INFORME DE CONTROL ESPECÍFICO N° 013-2024-2- 1725-SCE

SERVICIO DE CONTROL ESPECIFICO A HECHOS CON
PRESUNTA IRREGULARIDAD A MUNICIPALIDAD
DISTRITAL DE CHORAS

""PROCESO DE EJECUCIÓN CONTRACTUAL
CREACIÓN DE LOS SERVICIOS DEPORTIVOS Y
RECREATIVOS DE LA LOCALIDAD DE CHORAS DEL
DISTRITO DE CHORAS, PROVINCIA DE YAROWILCA,
DEPARTAMENTO DE HUÁNUCO""

HUANUCO - PERÚ
28 DE MAYO DE 2024

Imágenes n.º 91, 92, 93, 94, 95, 96, 97, 98, 99, 100, 101, 102, 103, 104, 105 y 106
Paños de muro de concreto armado

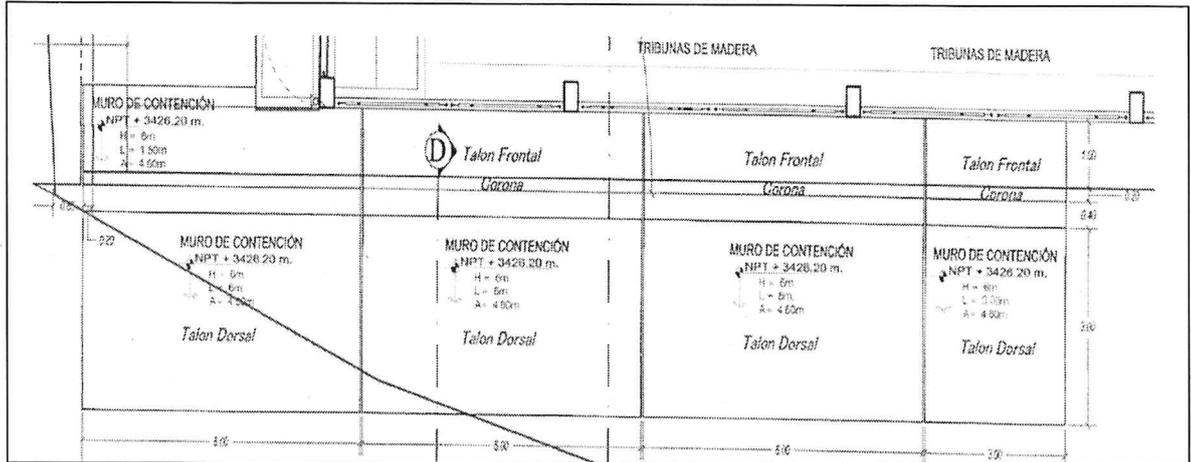
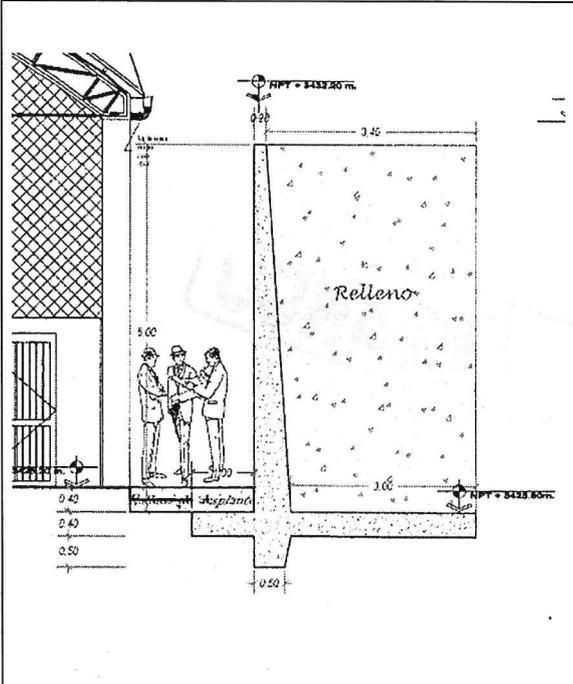
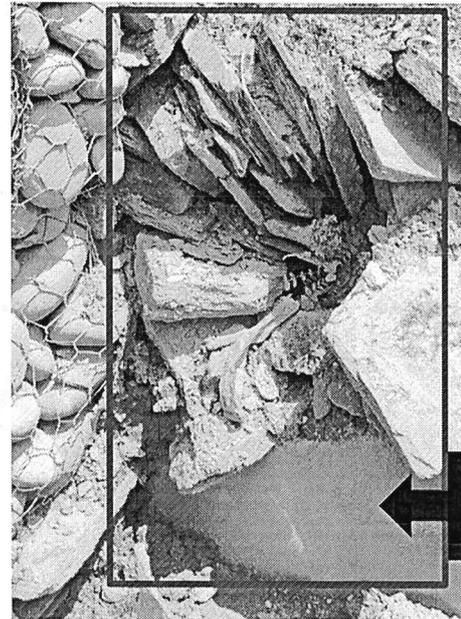
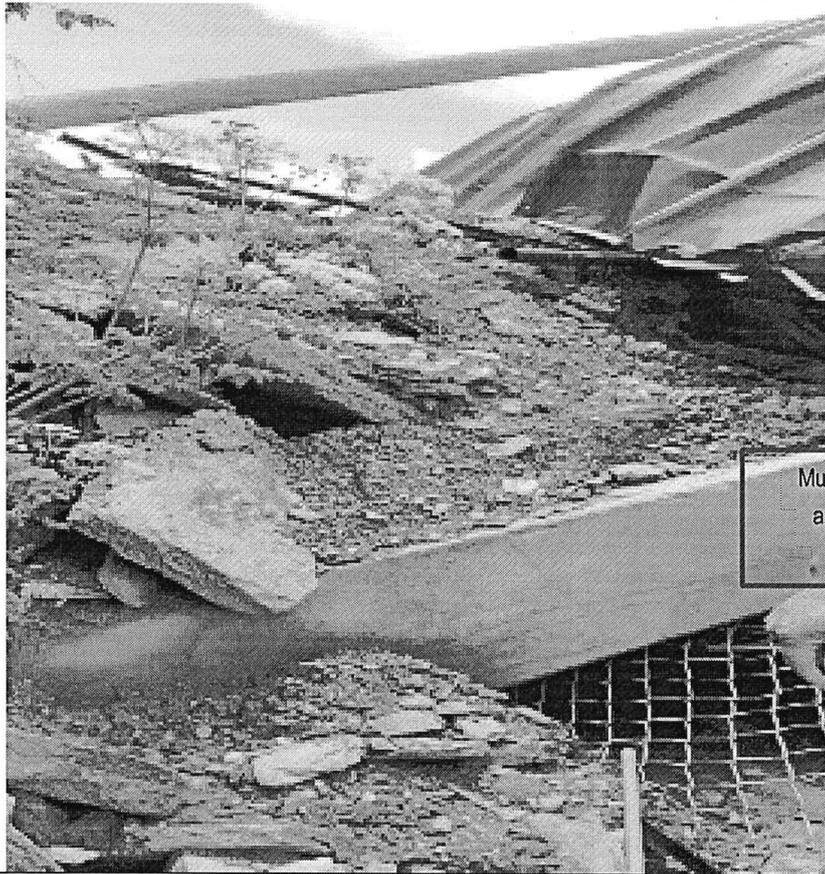
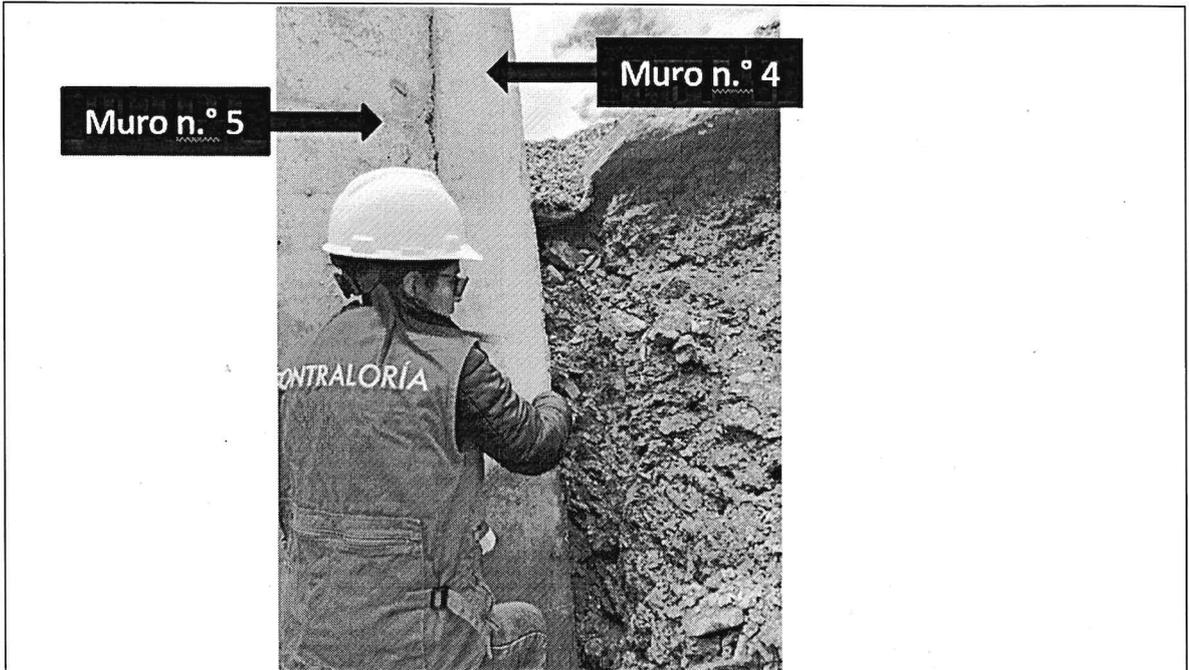
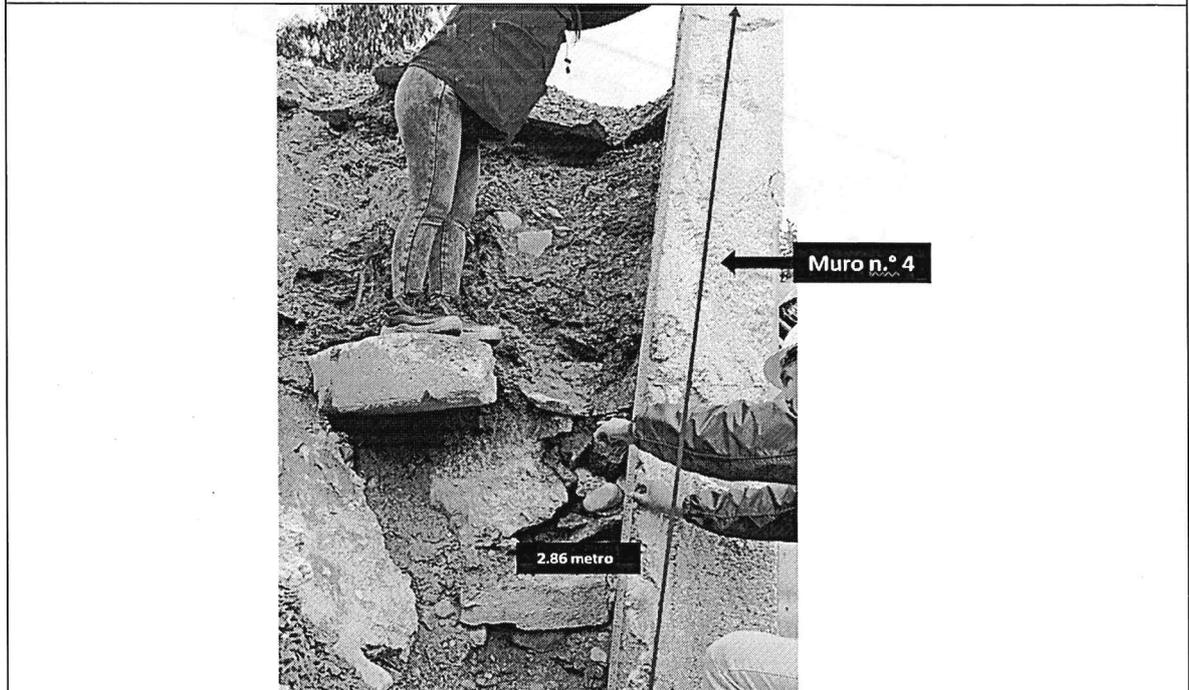
Imagen n.º 91: Se evidencia en el plano "Planta general muro de contención" lamina AG-01, del expediente adicional con deductivo vinculante n.º 1, la ejecución de 5 muros de concreto armado.

Imagen n.º 92: En el plano lamina A-06 Elevación lateral-muro de contención y cancha; no se visualiza los detalles de la tubería de drenaje ni sub dren.

Imagen n.º 93: En el muro de concreto armado 1, se verifica que solo existe la presencia de relleno con material suelto y rocas esquistas.

Imagen n.º 94: En el muro de concreto armado n.º 1 se evidencia que solo existe la presencia de relleno con material suelto y rocas esquistas, lo cual se advierte que no se ejecutó la partida 02.04.01.01 Sub Dren en pantalla de muro (de acuerdo al análisis de costos unitarios).

Imagen n.º 95: Se evidenció que detrás del muro de concreto n.º 1, 2 y 3, la partida 02.04.01.01 sub dren (arena gruesa y grava gruesa para drenaje) no ha sido ejecutado, toda vez que solo se evidencia la presencia de material suelto. En consecuencia, las aguas que han entrado en el relleno se acumularon en el mismo relleno, aumentándole el empuje por falta de material filtrante y llorones. De lo expuesto, dicha partida no se ejecutó de acuerdo al expediente adicional con deductivo vinculante n.º 1.

Imagen n.º 96: Se evidenció que detrás del muro de concreto n.º 4, no hay material filtrante de acuerdo al análisis de costos unitarios de la partida 02.04.01.01 sub dren en pantalla de muro (arena gruesa y grava gruesa para drenaje). En consecuencia, las aguas que han entrado en el relleno se acumularon en el mismo relleno, aumentándole el empuje por falta de material filtrante y llorones.

Imagen n.º 97: Se constató que a una altura de 2.86 metros desde la cima del muro de concreto armado n.º 4 (muro que no colapsó) hacia abajo, la presencia de material suelto y piedras de gran tamaño. Asimismo, se evidenció que detrás del muro de concreto n.º 4, no hay material filtrante de acuerdo al análisis de costos unitarios de la partida 02.04.01.01 sub dren en pantalla de muro (arena gruesa y grava gruesa para drenaje). En consecuencia, las aguas que han entrado en el relleno se acumularon en el mismo relleno, aumentándole el empuje por falta de material filtrante y llorones. De lo expuesto, dicha partida no se ejecutó de acuerdo al expediente adicional con deductivo vinculante n.º 1.

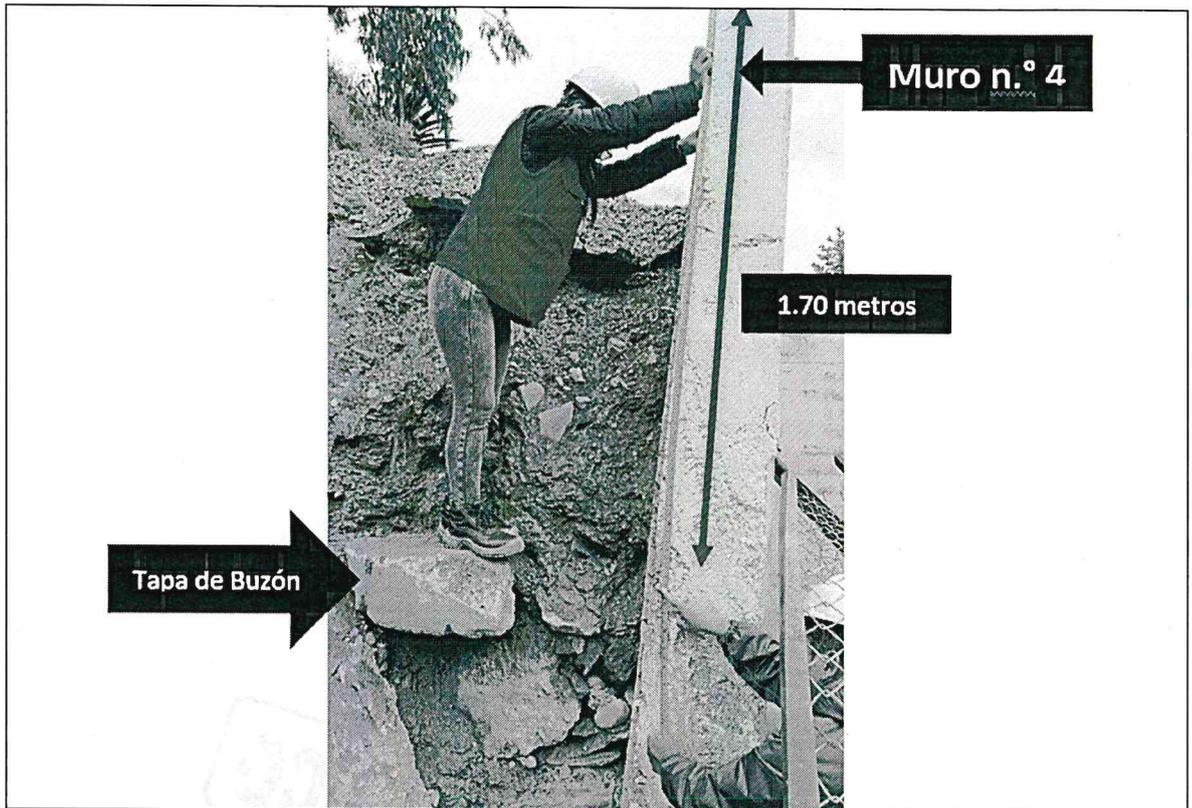
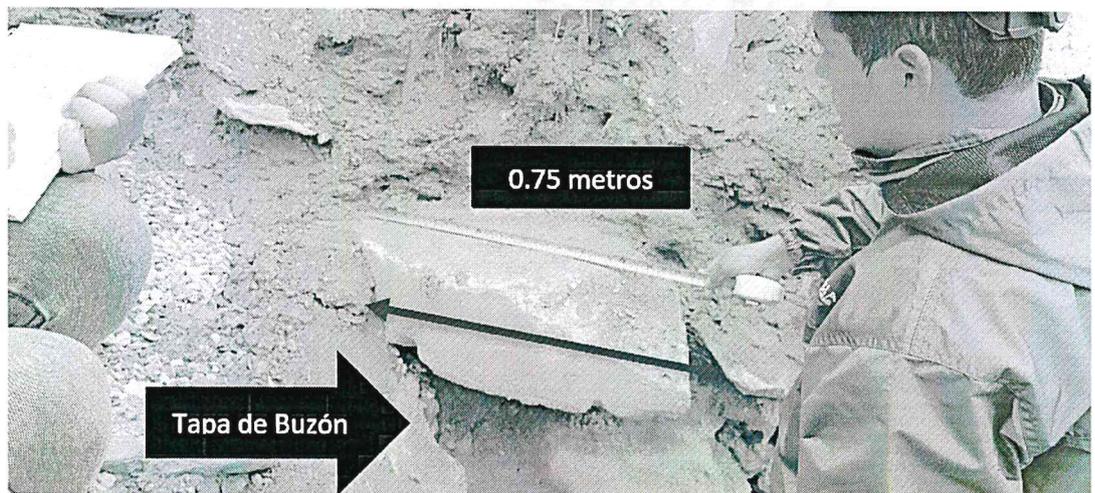
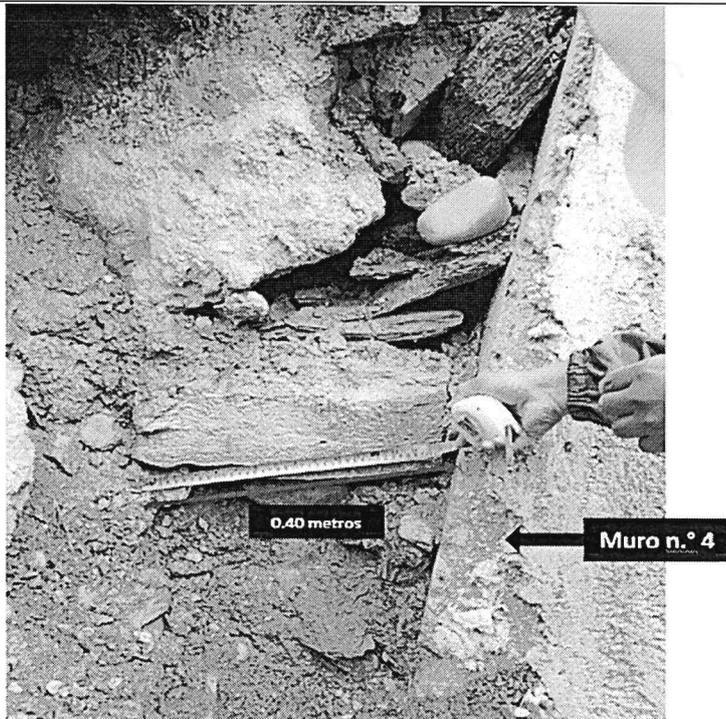
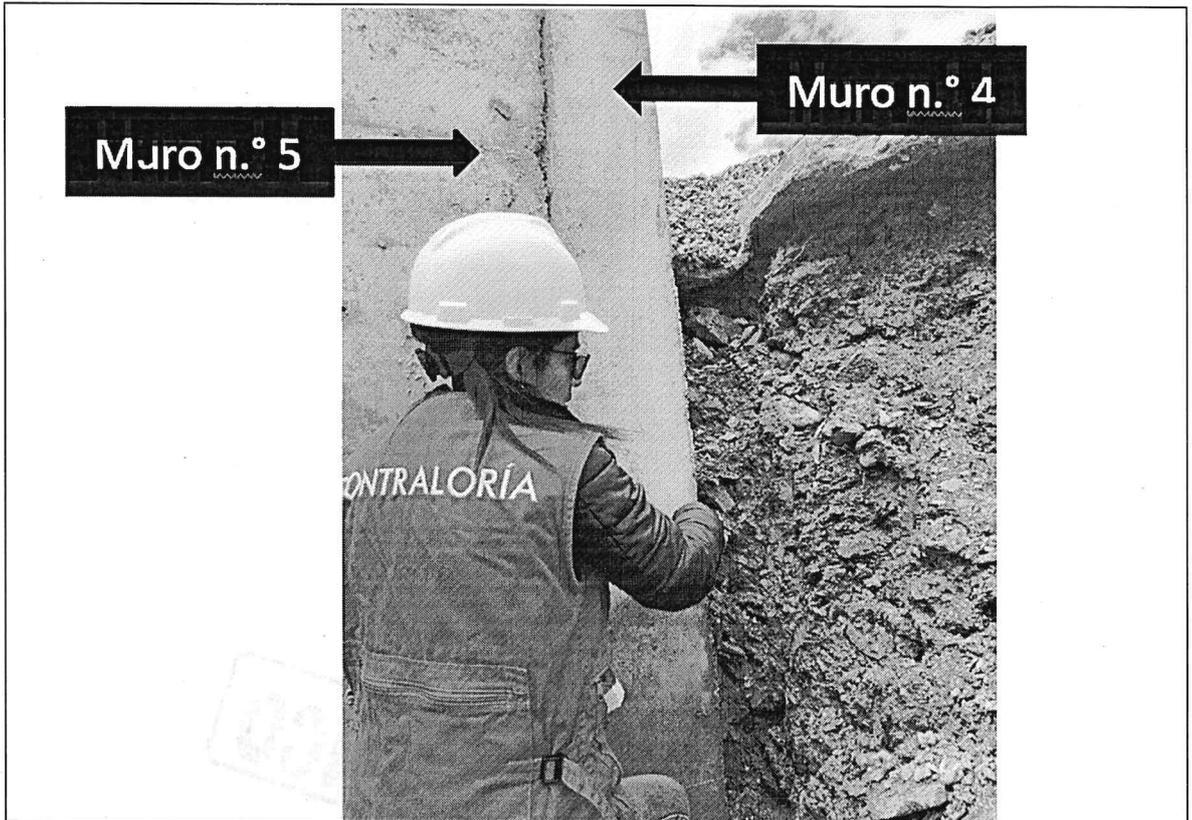
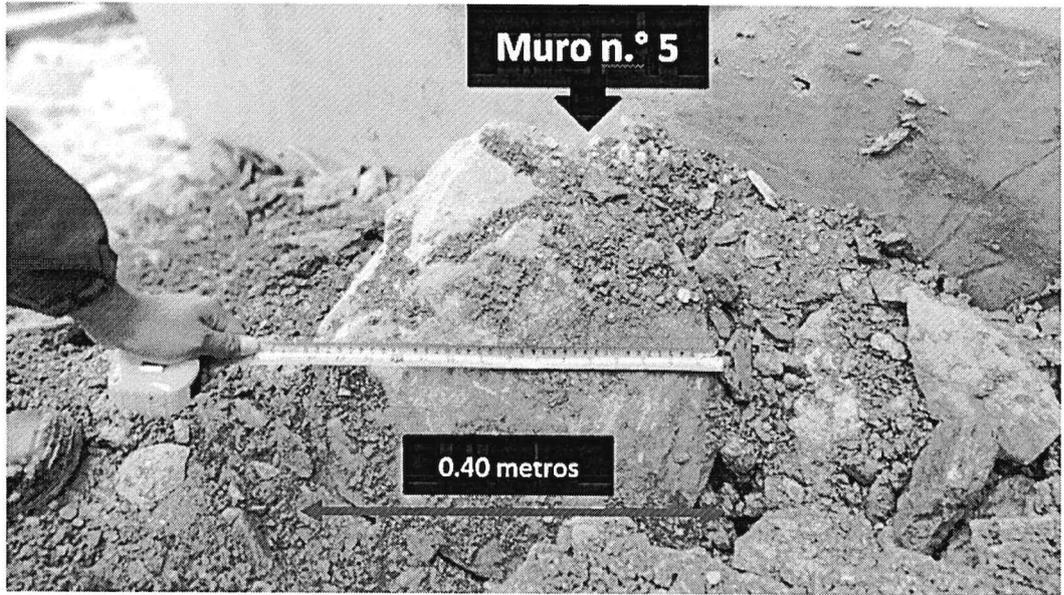
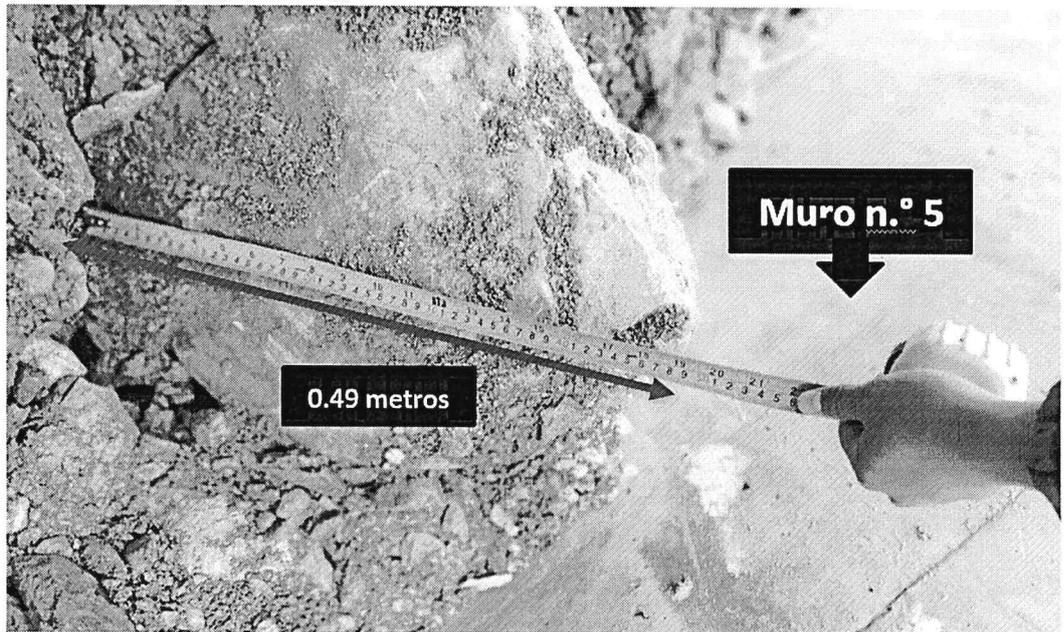
Imagen n.º 98: Se evidenció que detrás del muro de concreto n.º 4 a una altura de 1.70 metros desde la cima del muro de concreto armado n.º 4, la presencia de una tapa de buzón en lugar de encontrar material filtrante (arena gruesa y grava gruesa para drenaje), tal como indica el análisis de costos unitarios de la partida 02.04.01.01 sub dren en pantalla de muro (arena gruesa y grava gruesa para drenaje).

Imagen n.º 99: Se evidenció que detrás del muro de concreto n.º 4 (muro que no colapsó), no hay material filtrante de acuerdo al análisis de costos unitarios de la partida 02.04.01.01 sub dren en pantalla de muro; en lugar de encontrar arena gruesa y grava gruesa para drenaje, se evidenció material no seleccionado, entre ellos una tapa de buzón de hasta 0.75 metros de ancho.

Imagen n.º 101: Detrás del muro de concreto armado n.º 4 (muro que no colapsó) se evidenció material no seleccionado, incluyendo piedras de hasta 0.40 metros de ancho.

Imagen n.º 102: La imagen ha sido tomada desde otro ángulo (entre el muro de concreto armado n.º 4 y 5), en dicha imagen se evidencia que detrás del muro de concreto n.º 4, no hay material filtrante (que de acuerdo al análisis de costos unitarios de la partida 02.04.01.01 sub dren en pantalla de muro debería contener arena gruesa y grava gruesa para que las aguas puedan drenar). De lo expuesto, dicha partida no se ejecutó de acuerdo al expediente adicional con deductivo vinculante n.º 1.

Imagen n.º 104: Se evidenció piedra de 0.40 metros de ancho, detrás del muro de concreto armado n.º 5.

Imagen n.º 105: Se evidenció piedra de 0.49 de largo, detrás del muro de concreto armado n.º 5.

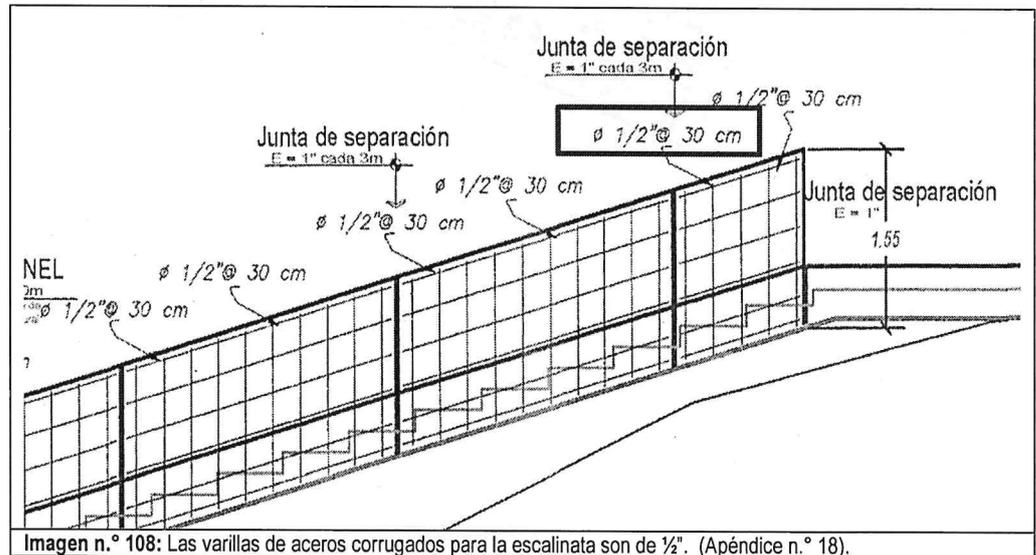
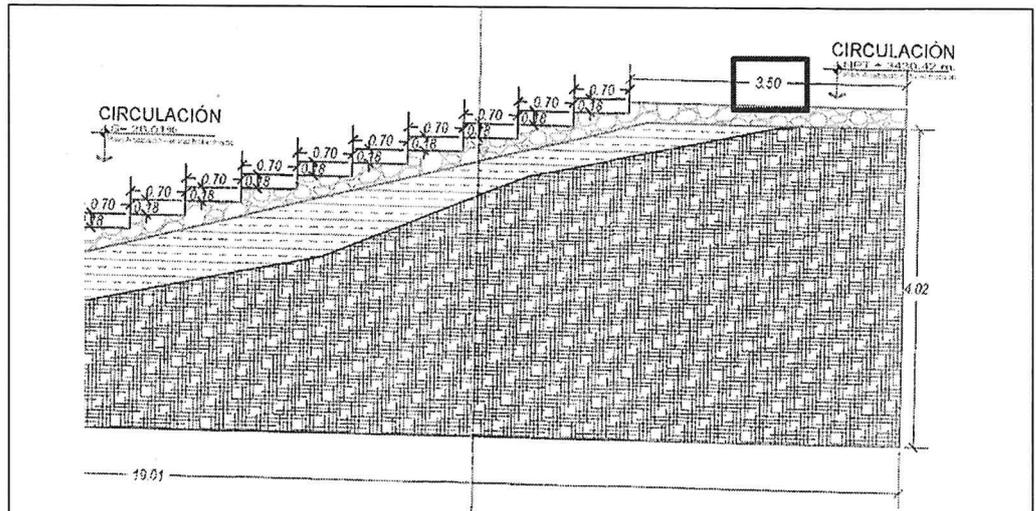
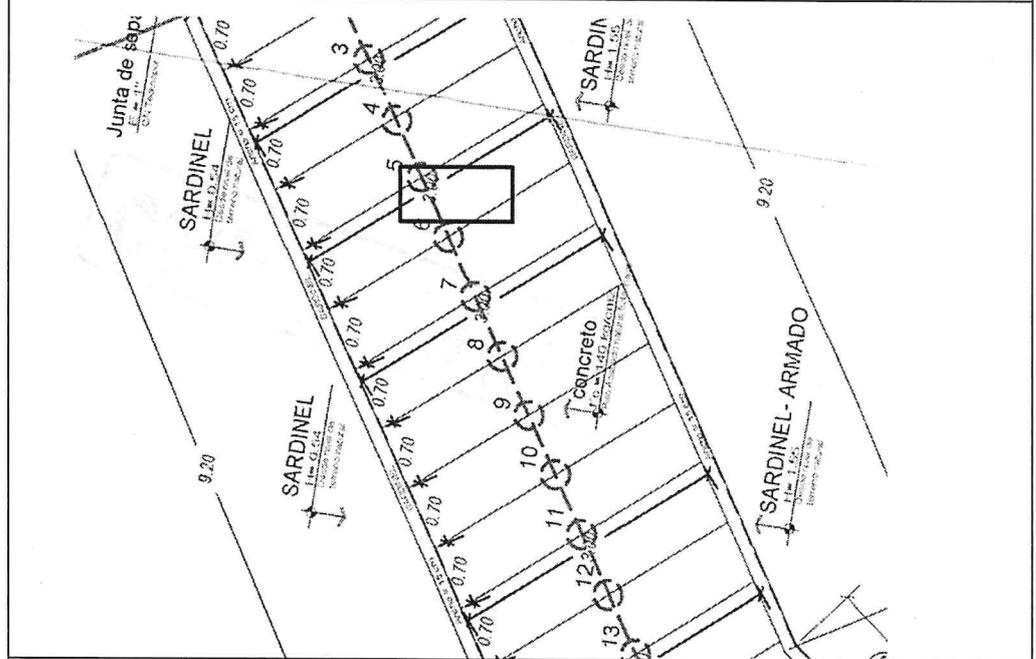
De la revisión del plano lámina AG-01 (detalles escalinatas) del expediente del adicional deductivo de obra n.º 01 (Apéndice n.º 18), se visualiza que los aceros corrugados deben ser de 1/2", el descanso debe medir 3.50 metros y el ancho de los peldaños de la escalinata debe medir 3 metros, tal como se muestra a continuación:

Imagen n.º 108: Las varillas de aceros corrugados para la escalinata son de 1/2". (Apéndice n.º 18).

Imagen n.º 109: El descanso de la escalinata mide 3.50.

Imagen n.º 110: El ancho del peldaño de la escalinata mide 3m.
